Objet : Construction d'une unité de valorisation énergétique portée par le SYCTOM à Ivry-sur-Seine (94)
PJ : Contribution de la DRIEE

Contribution de la DRIEE à l'avis de l'Ae du CGEDD sur le projet de Construction d'une unité de valorisation énergétique portée par le SYCTOM à Ivry- sur-Seine (94)

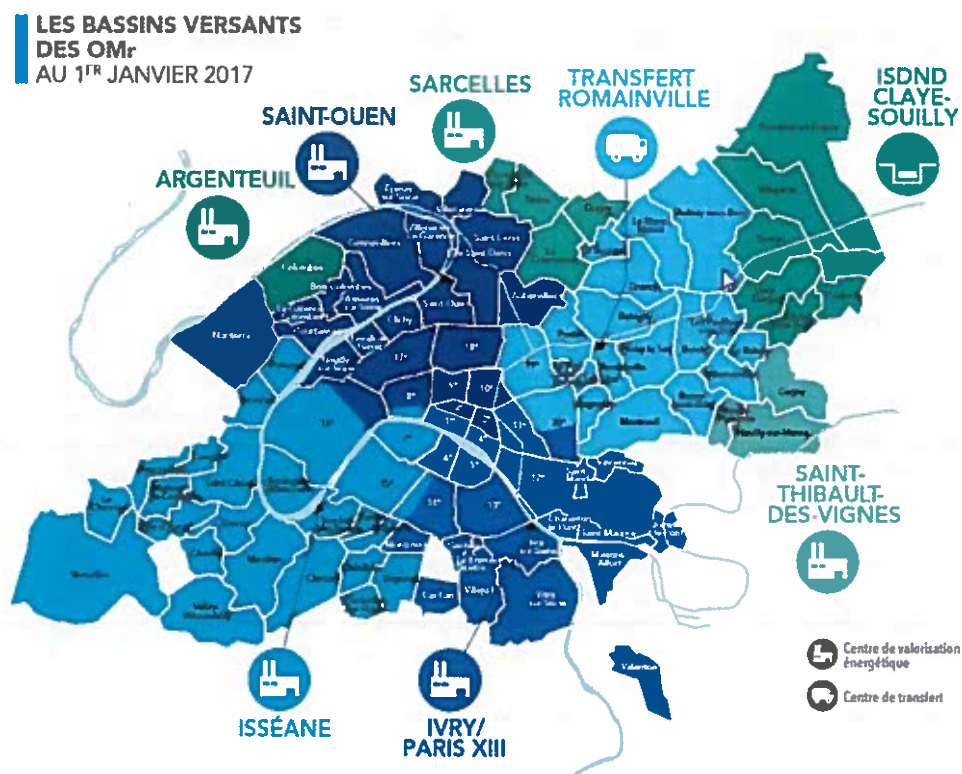
- **Adéquation besoin / capacité actuelle** : Le SYCTOM ne dispose actuellement pas de capacités de traitement suffisantes pour l'ensemble des déchets ménagers produits sur son territoire. En 2016, 154 000 tonnes de déchets ménagers résiduels (incluant les refus de tri) ont été envoyés dans des centres de stockage de déchets et 134 000 tonnes ont été incinérées dans des installations d'autres syndicats grâce à la création de partenariats.

- **Adéquation besoin / capacité à long terme (2031)** : En termes de capacité globale de traitement des déchets résiduels (ordures ménagères résiduelles + refus de tri), le SYCTOM annonce un besoin de traitement de 1 633 895 tonnes dans un scénario volontariste d'ici 2031. En faisant des hypothèses encore plus fortes compte tenu des objectifs de la LTECV (réduction de 0,5 % par an d'ici 2031, 85 % du potentiel de biodéchets collecté et 80 % du potentiel de plastiques collecté, le SYCTOM aura alors un besoin de traitement de 1 255 000 tonnes en 2031. Or, ses deux autres incinérateurs (Issy-les-Moulineaux et Saint-Ouen) permettent techniquement de ne traiter que 1 070 000 tonnes d'ordures ménagères résiduelles. Ainsi, et compte tenu du peu (voire de l'absence) de vides de four sur les usines les plus proches du périmètre du SYCTOM et que les installations existantes sont déjà bien optimisées, on peut considérer **qu'il existe bien un besoin de traitement résiduel en valorisation énergétique afin d'éviter la mise en décharge des déchets qui ne peuvent être valorisés sous forme de matière, notamment au regard des objectifs de réduction de l'enfouissement, dans le plein respect de la hiérarchie des modes de traitement.** Ainsi, la réalisation de la phase 1 du projet permettra au SYCTOM d'obtenir une capacité de traitement de 1 420 000 tonnes qui se positionne entre un scénario volontariste (besoin de traitement de 1 633 895 tonnes) et un scénario idéaliste (1 255 000 tonnes) particulièrement ambitieux compte tenu des spécificités urbaines du territoire du SYCTOM et des tendances actuelles. Un sous-dimensionnement de l'installation risquerait par ailleurs d'augmenter significativement la mise en décharge d'ordures ménagères résiduelles. Enfin, si le besoin de traitement d'ordures ménagères résiduelles s'avérait moindre, le SYCTOM se laisse alors la possibilité de substituer une partie des ordures ménagères résiduelles par de la biomasse notamment afin de garantir l'approvisionnement en chaleur du réseau de chaleur urbain. Ainsi, le dimensionnement proposé par le SYCTOM est raisonnablement ambitieux et compatible avec les objectifs de la LTECV.

- **Adéquation besoin / capacité à court terme (2025)** : En 2025, le SYCTOM estime qu'avec 1 665 000 tonnes de déchets à traiter, il sera en déficit de 215 000 tonnes. Si ses projections sont exactes, le SYCTOM devra avoir recours à des capacités d'incinération des syndicats voisins dans une phase intermédiaire afin d'éviter la mise en décharge de ses ordures ménagères résiduelles le temps que les performances de
